NADZÓR AUTORSKI NR. 01/KONSTR/04/10/2016

**„PRZYSTOSOWANIE PAWILONU D-8 DO AKTUALNYCH PRZEPISÓW PPOŻ. W ZAKRESIE BUDOWLANYM I TECHNICZNYM - WRAZ Z INSTALACJAMI WEWNĘTRZNYMI: WODY DO CELÓW PPOŻ, WENTYLACJI MECHANICZNEJ, INST. ELEKTRYCZNA, DSO, SSP NA DZIAŁCE 699/6 OBR.4 KROWODRZA W KRAKOWIE” ETAP I**

DOTYCZY: Wyjaśnienia pkt. 1, 2, 7, 8, 9 i 10 z narady AGH D – 8 z dn. 28.09.2016

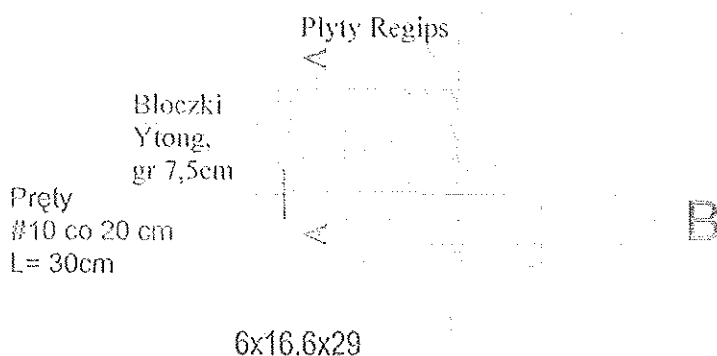
DOTYCZY: Wykonanie przegrody pionowej EI60 w szybie wentylacyjnym

W istniejącym szachcie wentylacyjnym należy wykonać przegrodę pionową o odporności ogniowej EI 60. Ścianę zaprojektowano z bloczków gipsowych Ytong, o gr. 7,5 cm.

W poziomie każdej kondygnacji należy na istniejącym stropie oraz na wieńcu danej kondygnacji zamocować za pomocą kotew wklejanych M12 ceownik stalowy C120 ze stali St3SX, a następnie na nim wykonać ścianę z bloczków Ytong, kotwiąc ją w pionie prętami #10 co 20 cm (tj. w każdej spoinie), do istniejącej murowanej ściany budynku.

Kształtownik stalowy C120 zabezpieczyć ppoż. na odporność ogniową EI 60. Sposób zabezpieczenia zgodny z wytycznymi architekta.

*Ułożenie belek nadprożowych L19 szerokości 12 cm.  
Szerokość nadproża 51 cm*

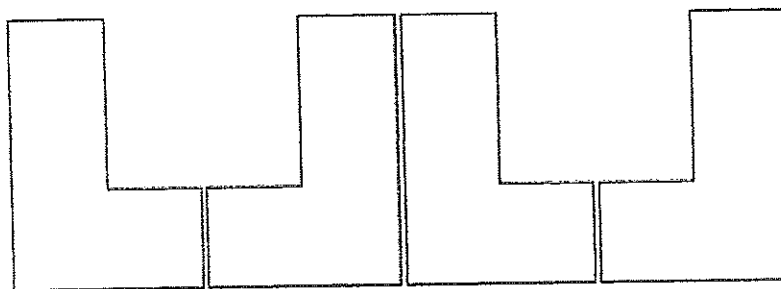
W wyniku informacji otrzymanych od Wykonawcy oraz dostawcy urządzenia dźwigowego, w której przedstawiona jest możliwość montażu nowego dźwigu w istniejących gabarytach szybu windowego z zastrzeżeniem wykonania modyfikacji w ścianie przedniej szybu (w obrębie montażu nowych drzwi przystankowych) zaleca się co następuje:

- w celu przesunięcia otworu drzwiowego należy wykonać nowe nadproża na wysokości 220 cm nad poziomem posadzki. Nadproża wykonać w postaci 4 szt. prefabrykowanych nadproży L19/12 o dł. 210 cm, zachować oparcie elementów na ścianach szybu ok. 20 cm z każdej strony. Nadproże wykonywać etapowo tzn. wykuć bruzdę oraz zamontować w pierwszej kolejności 2 szt. belek od strony zewnętrznej a następnie czynności powtórzyć po stronie wewnętrznej.
- dokonać stosownych wyburzeń filarów ściennych oraz domurować filar ścienny z bloczków z betonu komórkowego dostosowując w ten sposób szerokość otworu drzwiowego do montażu nowych drzwi przystankowych.
